**Modulo per la presentazione delle osservazioni per i piani/programmi/progetti sottoposti a procedimenti di valutazione ambientale di competenza statale**

ID: Codice procedura (ID\_VIP/ID\_MATTM):10844

Impianto per la produzione di energia elettrica da fonte eolica, costituito da 6 aerogeneratori della potenza complessiva di 37,2 MW, un sistema di accumulo da 25 MW e relative opere connesse in località "Rempillo" nel comune di Pitigliano (GR).

Immagine n. 5 Intervisibilità degli impianti eolici della provincia di Viterbo anche in quella di Grosseto, in particolare nel pitiglianese.

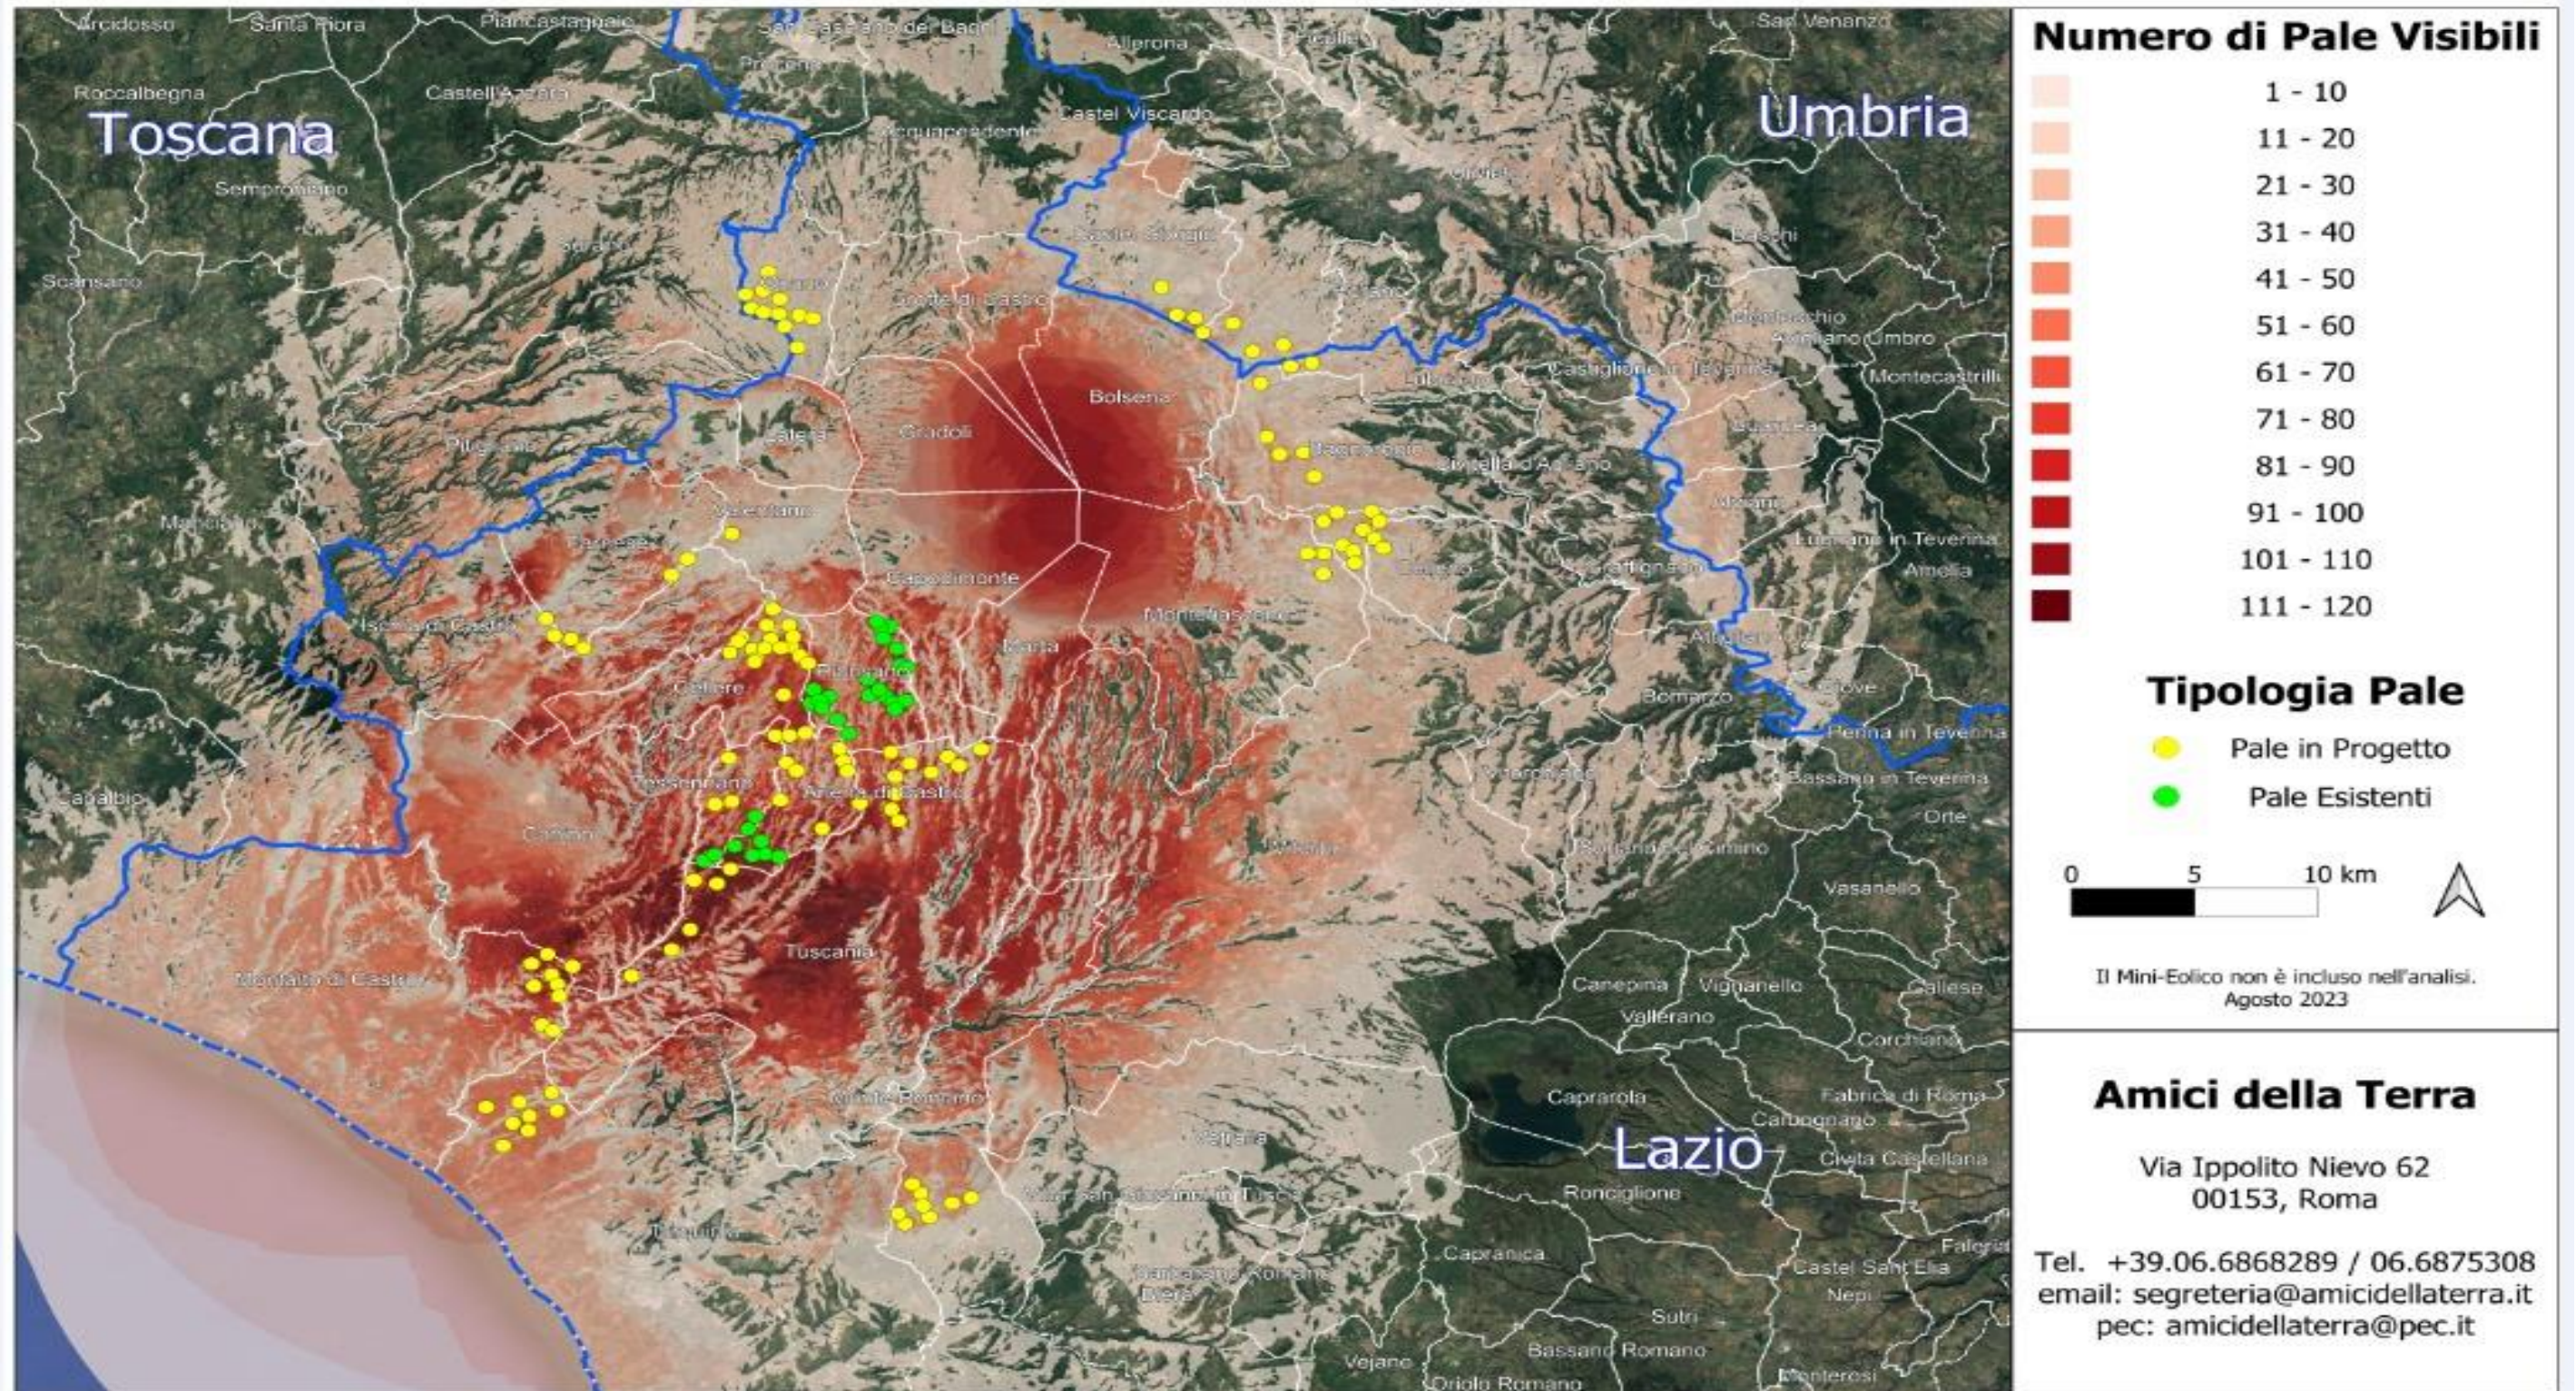
Quindi anche la Regione come Ente deputato dalla normativa nazionale a legiferare sulle aree idonee e non idonee si è espressa riguardo al fatto che abbia assolto ai doveri e alle quote stabilite dal PNIEC e in ambito regionale la provincia di Viterbo è stata quella con il più alto tasso di impianti FER tra tutte e quindi ormai satura ed il cumulo degli impianti FER installati, autorizzati e in progetto rappresenta una **elevata criticità per la sostenibilità ambientale di ulteriori eventuali iniziative.** L'impianto eolico “Rempillo” pur essendo “esterno al confine provinciale e regionale ma nelle sue immediate vicinanze ( a soli 100 metri i primi due aerogeneratori) oltre ad impattare sul territorio e sulle economie di tre Comuni del Lazio ( Farnese, Valentano e Latera) si trova nelle fasce di rispetto dei Beni di notevole interesse pubblico come si è evidenziate nelle Osservazioni nn. 1 e 2 e crea anche degli impatti negativi anche sui beni naturalistici come verrà dettagliato nell'Osservazione n. 4. Inoltre andrebbe a sommarsi al già enorme cumulo di impianti eolici e fotovoltaici e geotermici che già creano una elevata criticità ambientale nella provincia di Viterbo e interferiscono anche con il territorio toscano come si può vedere dalle immagini nn. 4 e 5
